Της από **26/04/2024** **Τακτικής Συνεδρίασης του Δημοτικού Συμβουλίου του Δήμου Ρόδου**

Αριθ. Πρακτικού: **10/26-04-2024** Αριθ. Απόφασης: **144/2024**

ΘΕΜΑ 18° : Έγκριση μελέτης πρότασης «Εισόδου εξόδου» οχημάτων από την Κ.Μ.151_70 γαιών Αγ. Βαρβάρας σε δρόμο που προκύπτει από τους χάρτες διανομής του Υπουργείου Γεωργίας, ιδιοκτησίας Αφοί Νικόλαος και Γεώργιος Μάχλης Ο.Ε. για χρήση εργαστηρίου χαμηλής όχλησης εμφιάλωση πυροσβεστήρων, αποθήκευση ξηρού πάγου.

Όλα τα ανωτέρω απεικονίζονται αναλυτικά στο συνημμένο Σχέδιο T1 του Πάντου Βάϊου Πολιτικού Μηχανικού Δομικών Έργων

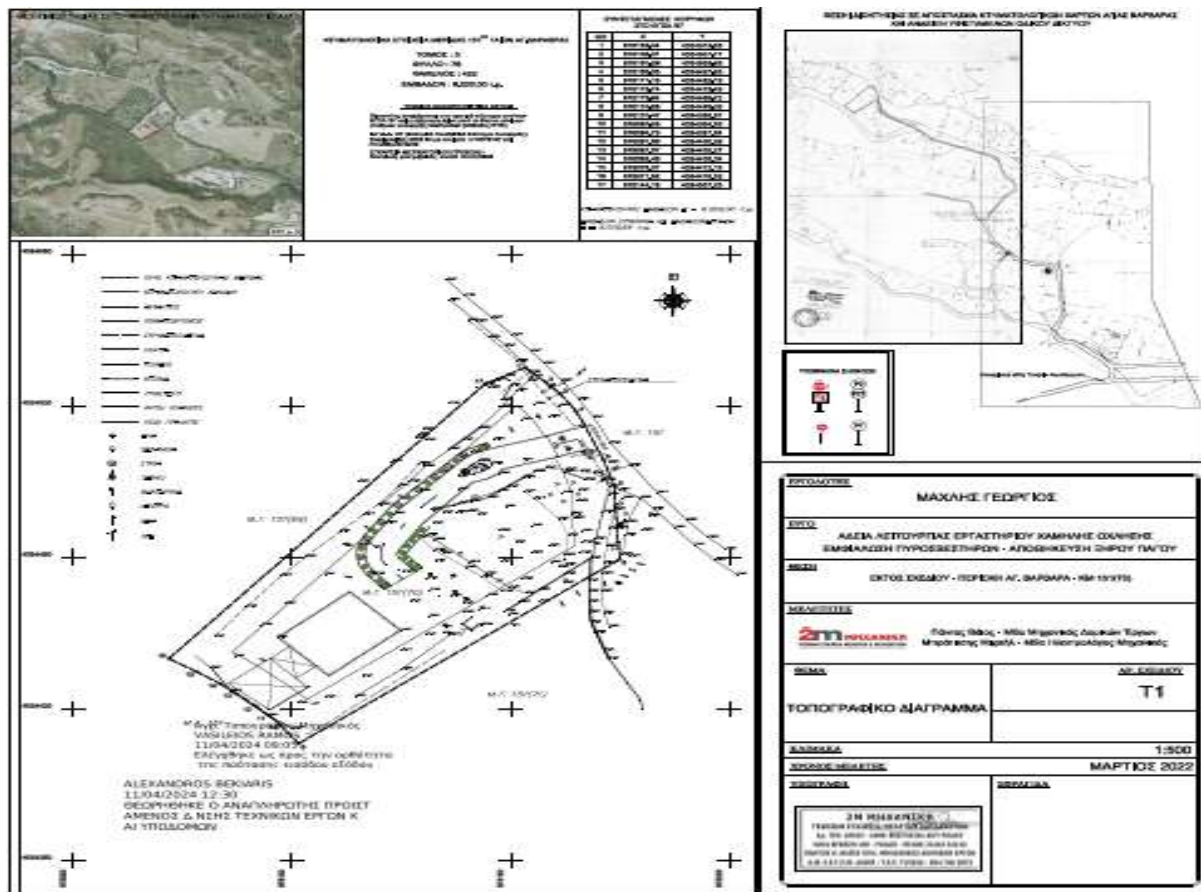
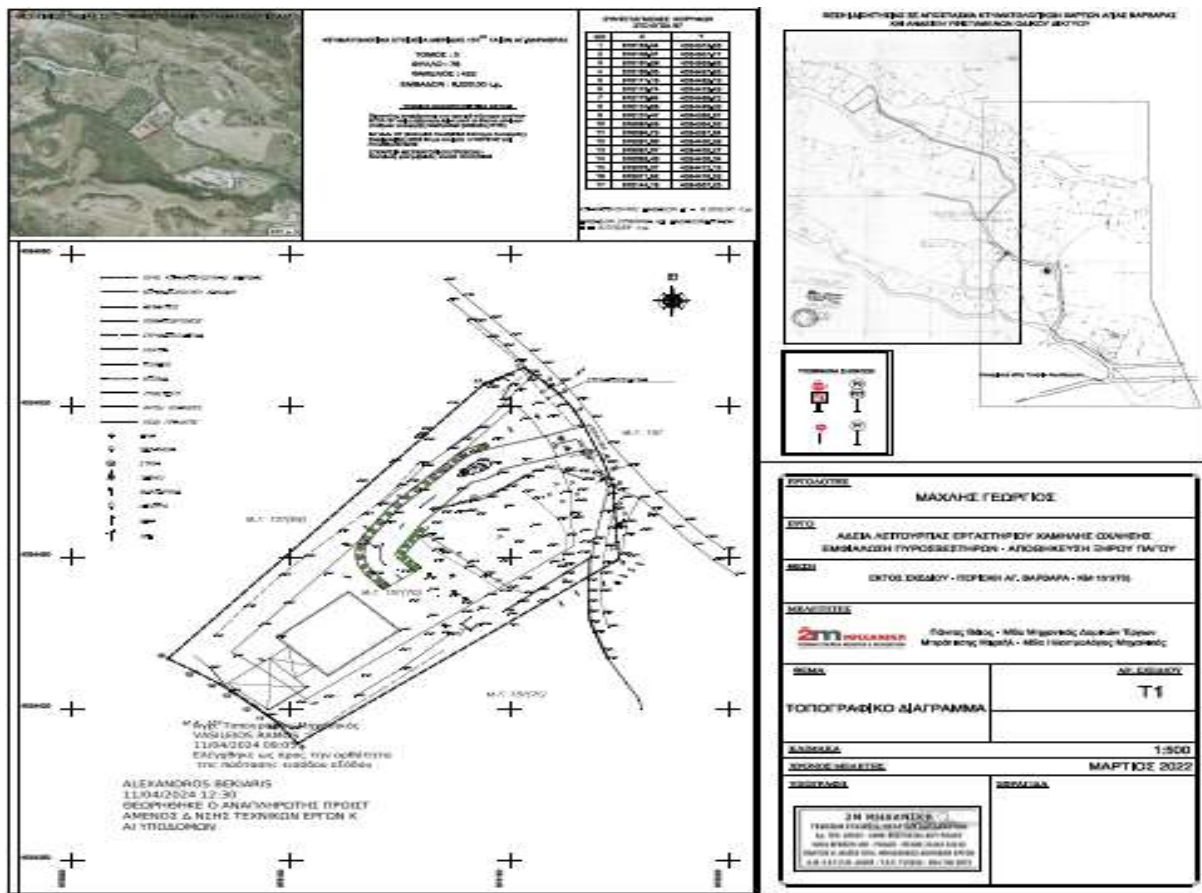
1. Να δημιουργηθεί ένα άνοιγμα εισόδου εξόδου πλάτους 7,15 μέτρων όπως εμφανίζεται στο συνημμένο θεωρημένο σχέδιο
2. Να τοποθετηθούν οι ρυθμιστικές πινακίδες P-2 , P-27 και P-7

3. Να γίνει η οριζόντια σήμανση με την αναγραφή της λέξεως STOP
4. Να τοποθετηθεί επαρκής ηλεκτροφωτισμός στα σημεία εισόδου - εξόδου εντός της Κ.Μ.151_70 Γαιών Αγ. Βαρβάρας
5. Να αποκλειστεί η πρόσβαση οχημάτων στην εγκατάσταση από οποιαδήποτε άλλη θέση
